MEMOIRE EN REPONSE A L'AVIS DE LA MRAE

Projet de demande de renouvellement et d'extension d'une carrière de pierres de taille au lieu-dit « Régagnat » sur la commune de BEAULIEU déposé par la société CARRIERES FARRUSSENG

Avis de l'Autorité environnementale sur le dossier présentant le projet et comprenant l'étude d'impact (articles L122-1 et suivants du Code de l'environnement)

N° saisine : 2020-8580

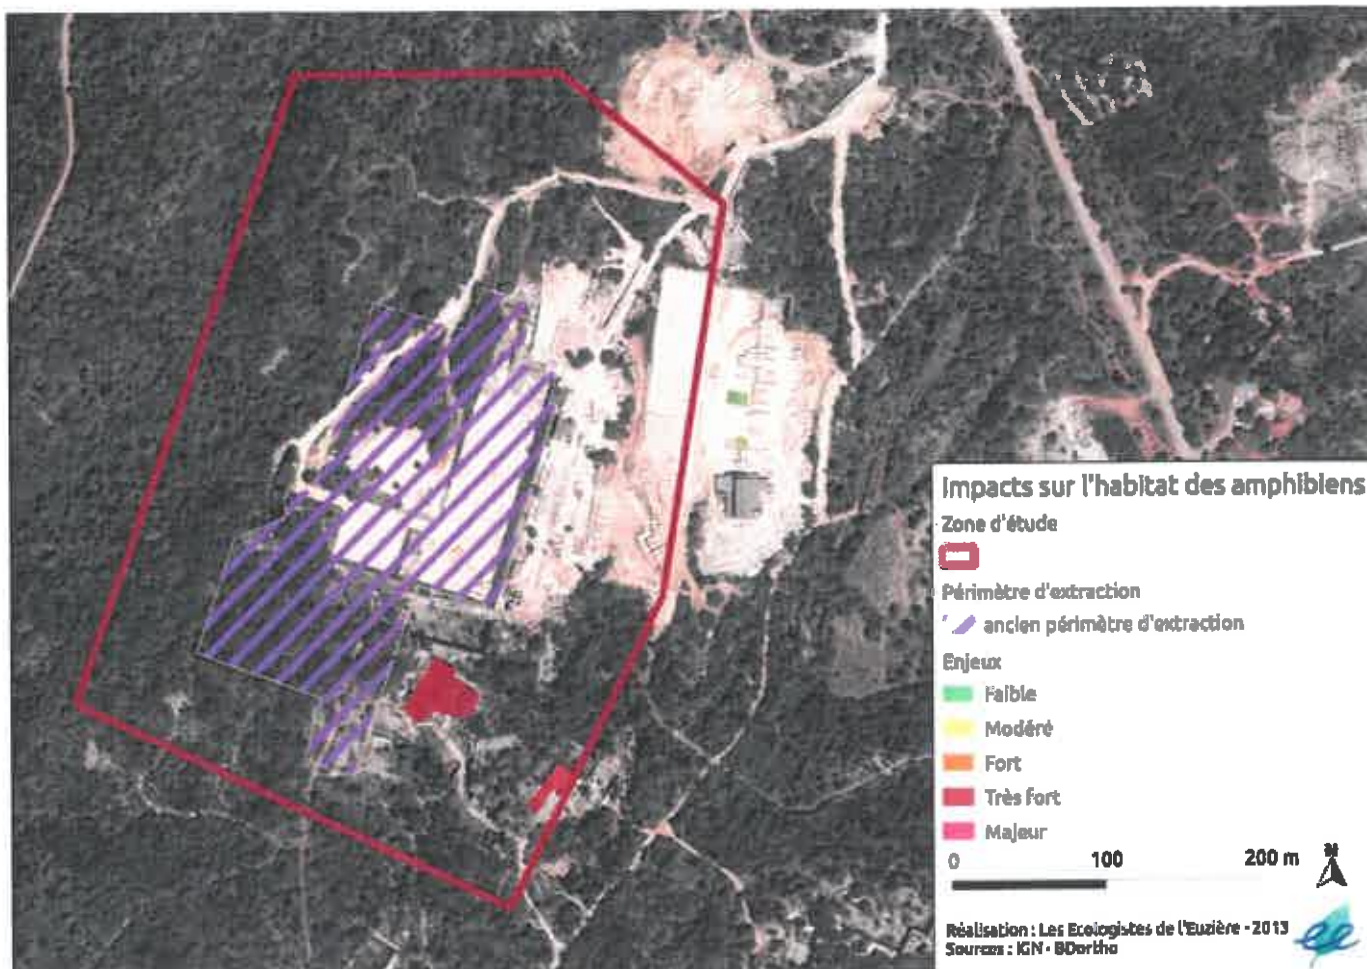
La MRAe souligne l'importance de mettre en œuvre les mesures concernant les conditions d'exploitation et de réaménagement et recommande qu'elles le soient le plus tôt possible car elles conditionnent l'intégration paysagère du projet.

La société FARRUSSENG se basera sur les plans de phasage et sur le plan d'état final réaménagé issu du dossier ICPE, dans sa dernière version, notamment les limites d'extraction et les zones remises en état à chaque phase quinquennale avec aussi pour objectif de favoriser l'intégration paysagère de la carrière Farrusseng de Beaulieu.

Impacts - Les chauves souris - Après évitement

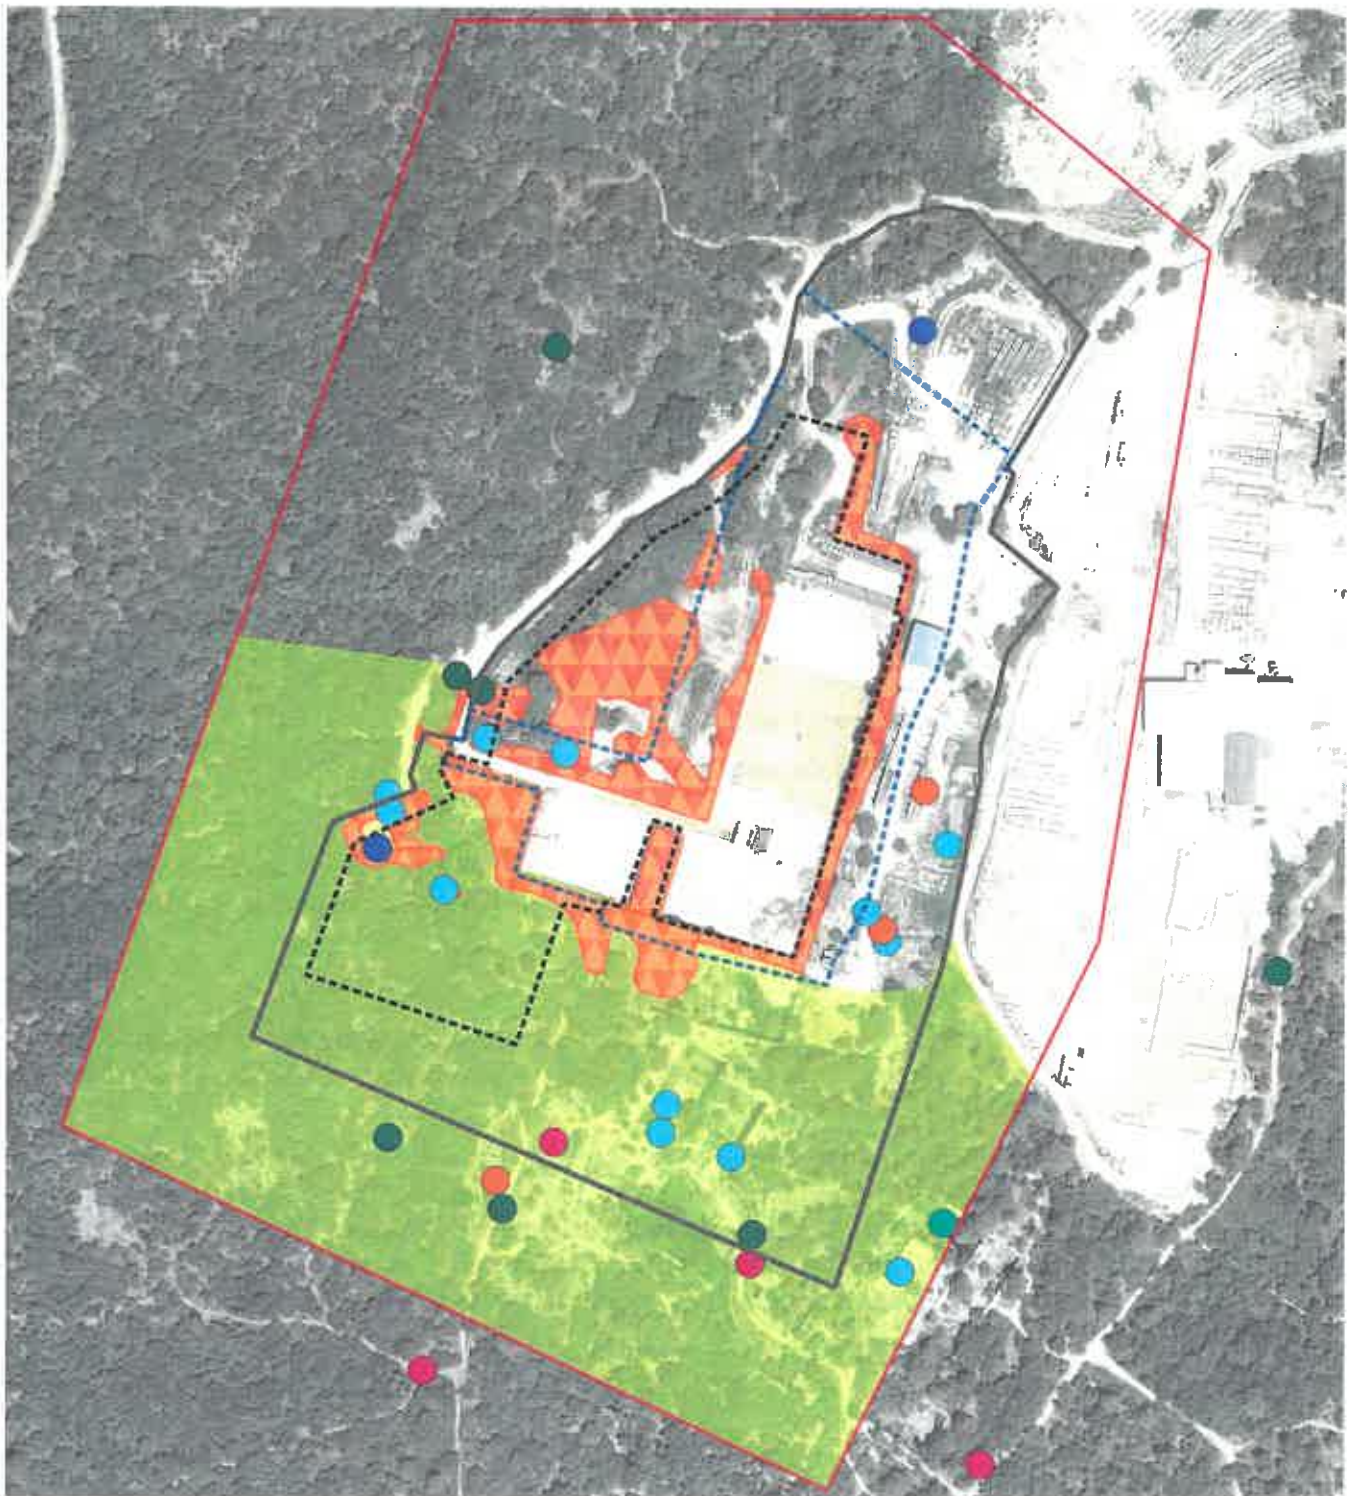
Pour les chiroptères, plusieurs fronts taille constituant des zones de gîtes potentiels sont éviter. Les fronts de taille qui seront détruit sont aujourd'hui en partie occupé par des oiseaux (Choucas pas exemple), ce qui aurait tendance à repousser les chauves souris, même si ces deux espèces n'utilise pas le même type d'étroiture.

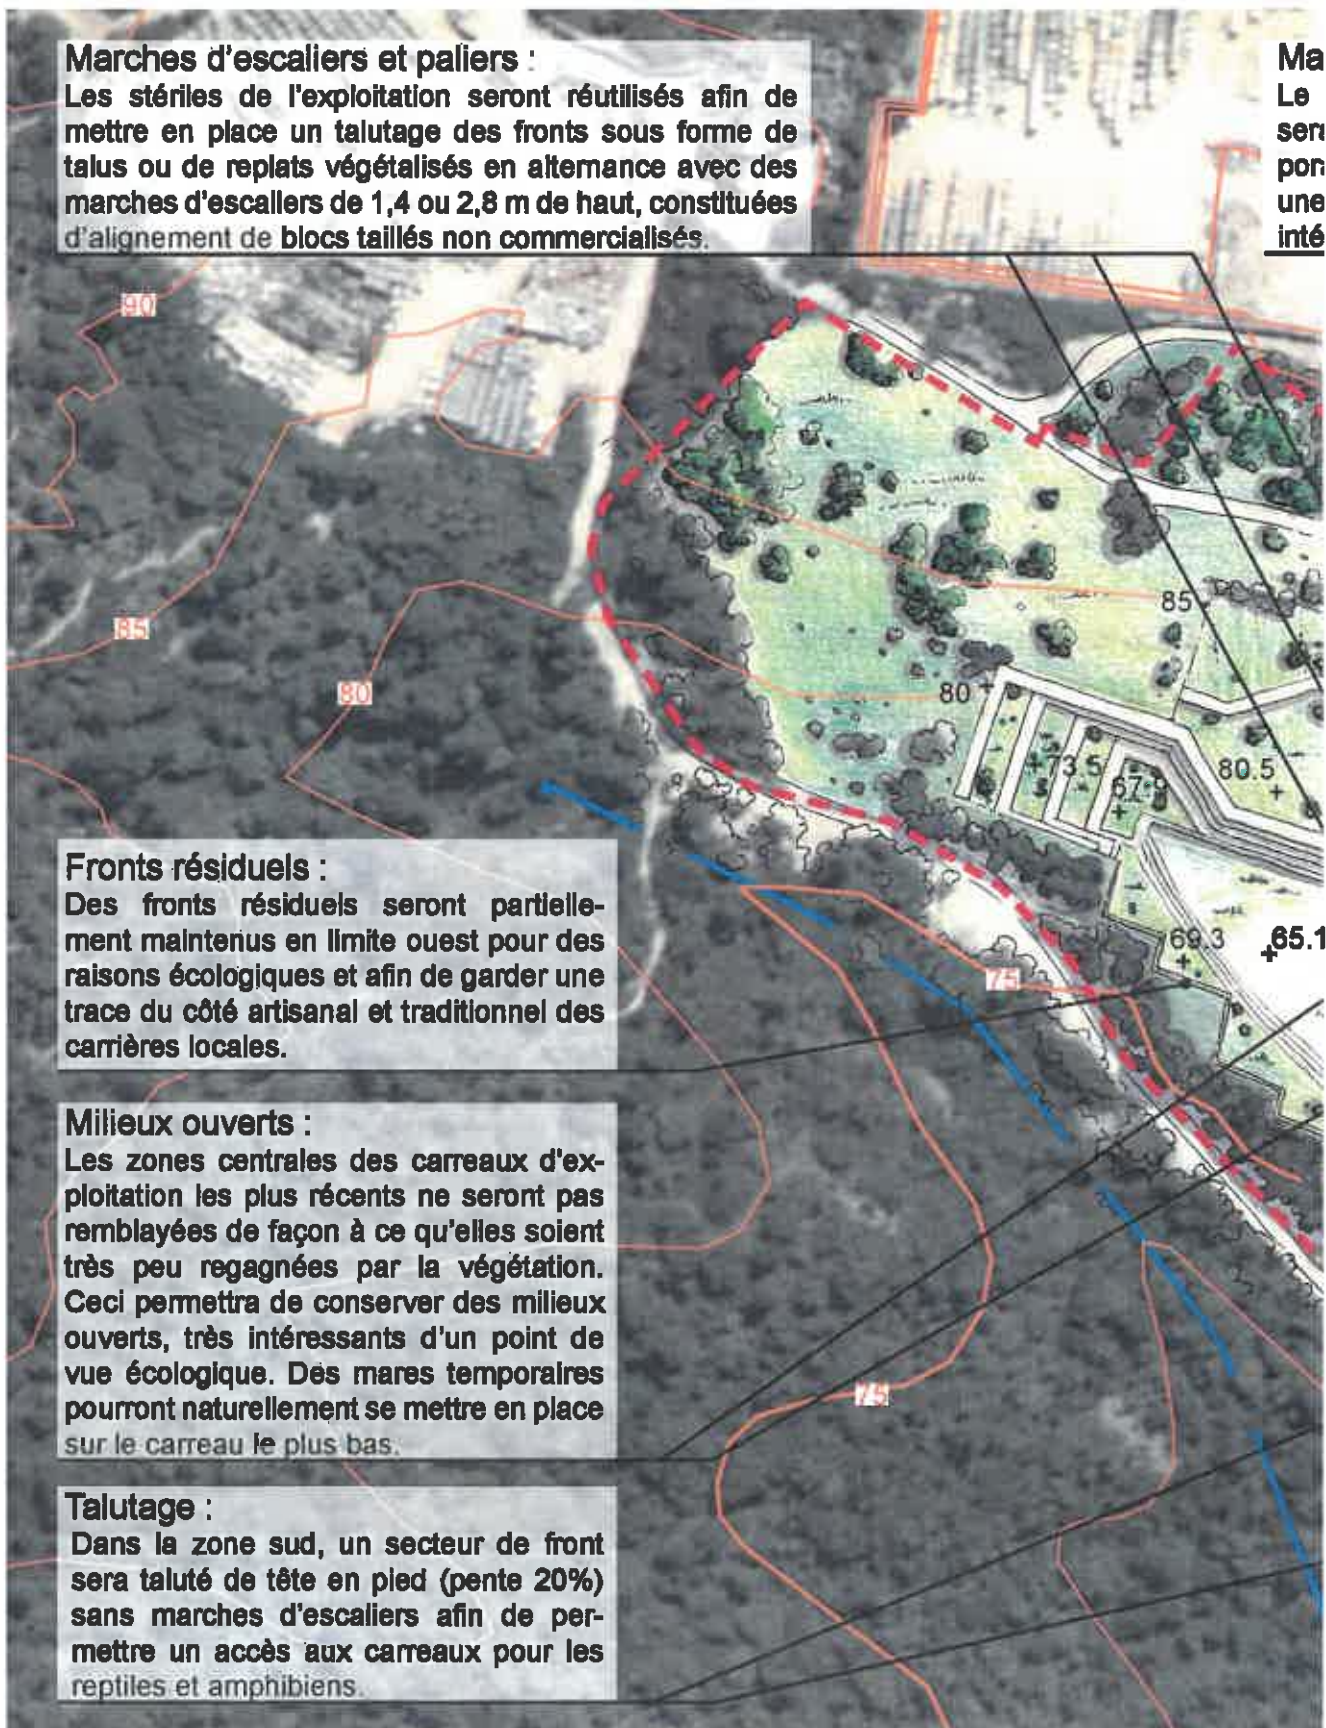
D'ici 5 à 10 ans, la grande fosse sera arrivée à terme d'exploitation. Celle-ci pourra être convertie en zone humide. En effet, une nappe phréatique se trouve en dessous de la carrière et l'eau remonte par capillarité, en complément des eaux de pluies, ce milieu pourra se transformer en mare temporaire et accueillir une flore et une faune typique associées de forte valeur patrimoniale. Les abords décapés resteront des milieux ouverts de type garrigue et seront favorables aux reptiles et au cortège de plantes patrimoniales inféodées.

Il s'agit d'une mesure à long terme car l'on ne peut envisager la création de la mare avant 25 ans.
